# 東海発電所及び東海第二発電所 周辺監視区域の変更に伴う 原子炉施設保安規定の変更認可申請について

2022年8月4日

日本原子力発電株式会社

- 東海第二発電所 保安規定第99条(周辺監視区域)及び東海発電所 保安規定第31条(周辺監視区域)について、周辺監視区域境界を示す図99及び図31の変更を行う。(第1表)

第10図 新設する門扉の設置正面図

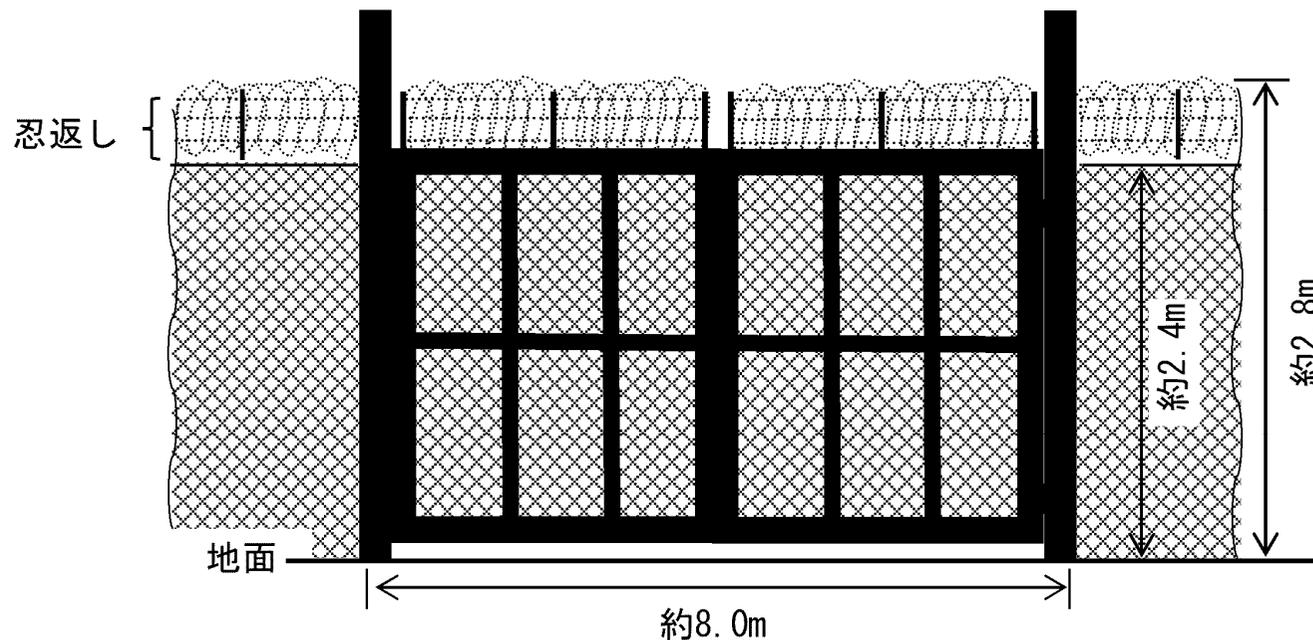
- ・安全性向上対策工事の過程でJAEAの道路を使用する場合に必要なため、変更した周辺監視区域境界の南側に新たに門扉を設けるが、管理については既存の発電所南側門扉と同じ扱いである。新設の柵と併せて設置するものであり、業務上立入る者以外の立入を制限するための追加の措置は不要である。
- ・新設する門扉の正面図を第10図に示す。
